Naše zn. 4890/2025-SŽ-SSV-Ú3
Listů/příloh 13/3

Věc: Vysvětlení/ změna/ doplnění zadávací dokumentace č. 20
„Modernizace trati Brno-Přerov, 5. stavba Kojetín – Přerov“

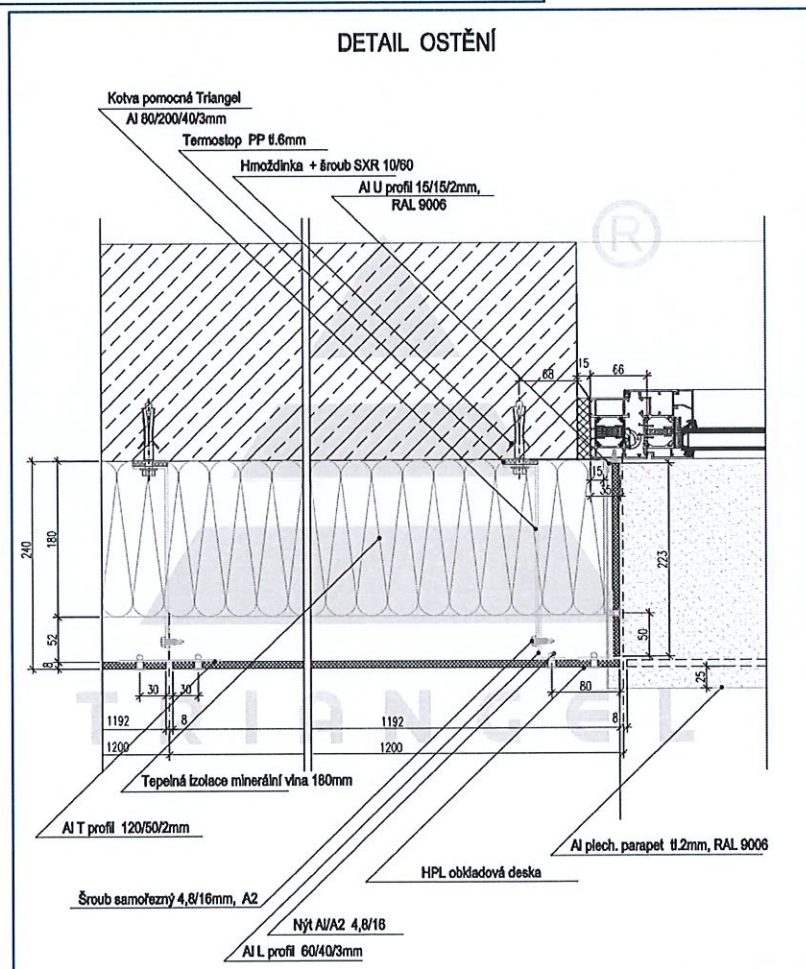
SO 27-15-03.01

Žádáme o upřesnění fasádního keramického obkladu. Jaké má mít rozměry a jaký má mít povrch (hladký matný, drážkovaný apod)?

Jedná se o systémový cihelný (terakotový) velkoformátový obklad uchycený na hliníkový rošt. Uchycení pohledově skryté.

Horizontální pravoúhlý klad „na stříh“ (NE „na vazbu“), ložné spáry cca á 200mm, délka obkladů 1,0 – 1,5m. Ložné spáry pohledově více přiznané (mezery 8-10mm), mezery u styčné spáry cca 3mm. Povrch obkladu hladký matný s jemnou strukturou (podobná např. jako povrch hladkých lícových cihel).

Přesný spárořez pro dodávku a montáž fasády je nutno konzultovat s výrobcem systémového cihelného obkladu.

POHLED Z PŘEDNÁDRAŽNÍHO PROSTORU

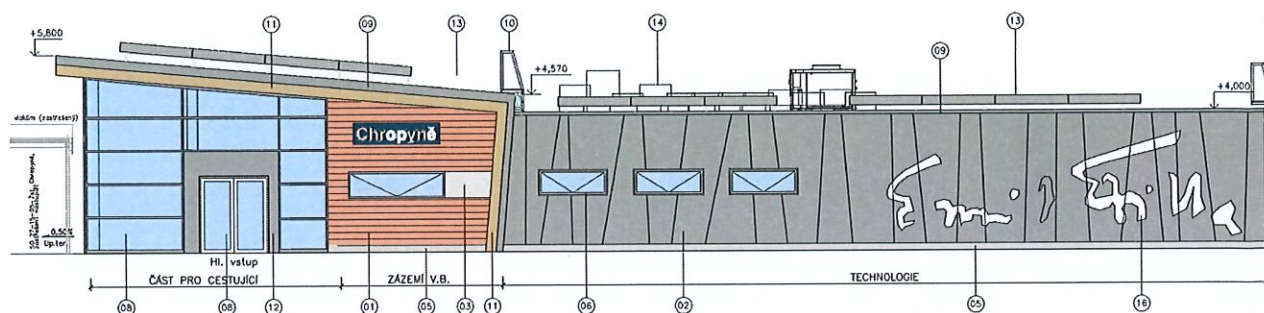
Upozorňujeme na fasádě na podpis - malíře Emila Filly který je nutné nacenit.

Zvětšený autogram malíře Emila Filly- na technologické části objektu výpravní budovy bude proveden z HPL desek (alt. z cementotřískových desek) na pohledově skrytém ocelovém (alt. hliníkovém) podkladním roštu ve vzdálenosti cca 50-100 mm představený PŘED rovinu hlavní tmavě šedého odstínu. Spáry desek minimální, uchycení desek k roštu pohledově skryté (lepené spoje).
